# Stellungnahmen zum Konsultationsentwurf der TOR Verteilernetzanschluss („TOR VNA“)

(Konsultationszeitraum: 5. Juli bis 5. Aug. 2022)

Abbildung: FRT-Profil mit Netzanschlusspunkt auf NS-Ebene

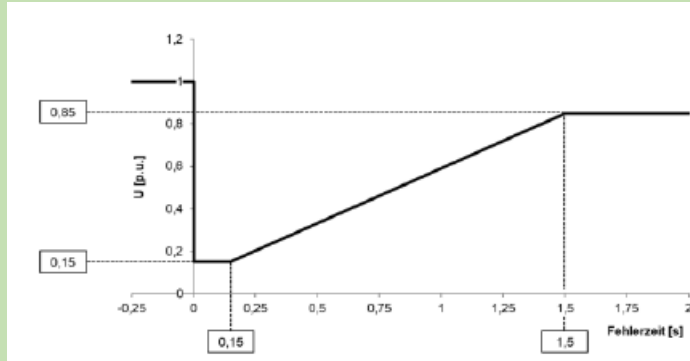
1.15		<p><i>Anforderungen NS:</i></p> <p><i>DC-Ladeeinrichtungen müssen in der Lage sein, die Verbindung mit dem Netz und einen stabilen Betrieb aufrechtzuerhalten, wenn im Stromnetz Störungen in Form von konzeptgemäß zu beherrschenden Fehlern (im Übertragungs- oder Verteilnetz) aufgetreten sind.</i></p> <p><i>DC-Ladeeinrichtungen müssen für das Durchfahren von mehreren aufeinanderfolgenden Fehlern ausgelegt sein. Wenn durch mehrere</i></p>	Vorschlag angenommen.

aufeinanderfolgende durchgeführte Fehler die thermischen Auslegungsgrenzen überschritten werden, darf sich die DC-Ladeeinrichtung vom Netz entkuppeln. Unter der Berücksichtigung der Schutzsysteme und -einstellungen für interne elektrische Fehler ist der Unterspannungsschutz (entweder FRT-Fähigkeit oder festgelegte Mindestspannung) vom Netzbetreiber unter Berücksichtigung der Fähigkeiten der DC-Ladeeinrichtung so breit wie möglich festzulegen, soweit der relevante Netzbetreiber gemäß Kapitel 6.3 „Anforderungen hinsichtlich des Schutzes“ keine engeren Grenzen für die Einstellungen vorschreibt. Der Netzbetreiber muss die Einstellungen nach diesem Grundsatz begründen.

siehe ebenfalls Argumentation gemäß Anmerkung Nr. 14

Die FRT-Anforderungen werden in der Regel durch die einzelnen Einheiten (DC-Ladeeinrichtungen) sichergestellt, welche ebenfalls in der Niederspannung angeschlossen werden können.

Abbildung 1: Zulässiger Ladestrom in Abhängigkeit der Spannung für Ladeeinrichtungen

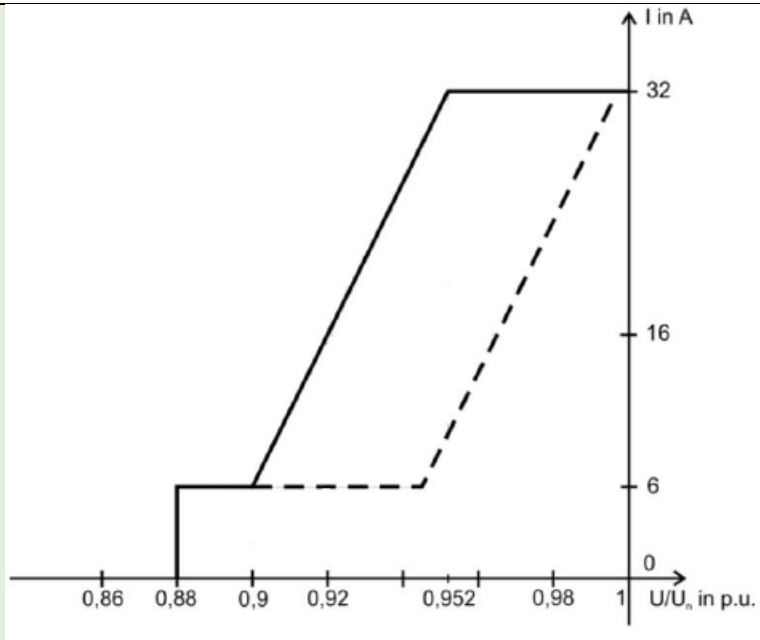
1.20a	5.9.6	<p>Anforderung für HS und MS:  <i>Ladeeinrichtungen <math>\geq 5</math> MW müssen in der Lage sein, bei einer länger als 3 Sekunden dauernden Unterspannung von weniger als 90% der Nennspannung die Ladung zu unterbrechen. Für die Wiedereinschaltung sind die Zuschaltbedingungen gemäß Kapitel X zu berücksichtigen. Während dieser Netzüberwachungszeit dürfen die Zuschaltbedingungen nicht verletzt werden, sonst beginnt die Zeitzählung von vorne.</i></p> <p>Eine Unterspannungsauslösung für HS und MS ist zur Netzentlastung nicht sinnvoll und erzielt keinen Vorteil. Unterspannungsauslösung nur für NS sinnvoll. Anstatt Unterspannungsauslösung kann eine P(U)-Regelung umgesetzt werden. Neuer Textvorschlag einfügen.</p> <p>Lokale Regelungsfunktion für Ladeeinrichtungen für MS, NS ist aus technischer Sicht zielführender.  <i>Zur Vermeidung unzulässiger Systemzustände bei Ladeeinrichtungen für Elektrofahrzeuge kann der Netzbetreiber im Auslieferungszustand eine aktive I(U) Funktion fordern. Dabei wird der Ladestrom abhängig von der Spannung beispielsweise nach folgender Kennlinie angesteuert.</i></p>	<p>Vorschlag teilweise angenommen (Unterspannungsauslösung für HS und MS zu streichen).</p> <p>Umsetzung einer P(U)-Regelung abgelehnt, da die Einhaltung des Spannungsbandes in der Verantwortung des VNB liegt (Sicherstellung in erster Linie durch Netzausbau, Anschlussbeurteilungen bei Ladeeinrichtungen ab 10 kVA, sowie Laststeuerung auf Basis (freiwilliger) Vereinbarungen zwischen Netzbetreiber und Netzbenutzer).</p>

Abhängig von Netztopologie und Netzbelastung kann der Netzbetreiber eine abweichende Einstellung fordern bzw. zulassen. Die Messstelle der Spannung  $U$  für die Umsetzung dieser Anforderung ist grundsätzlich die Anschlussklemme der Ladeeinrichtung. Alternativ kann auch eine andere geeignete Messstelle in der Kundenanlage gewählt werden (z. B. Zählerverteiler).
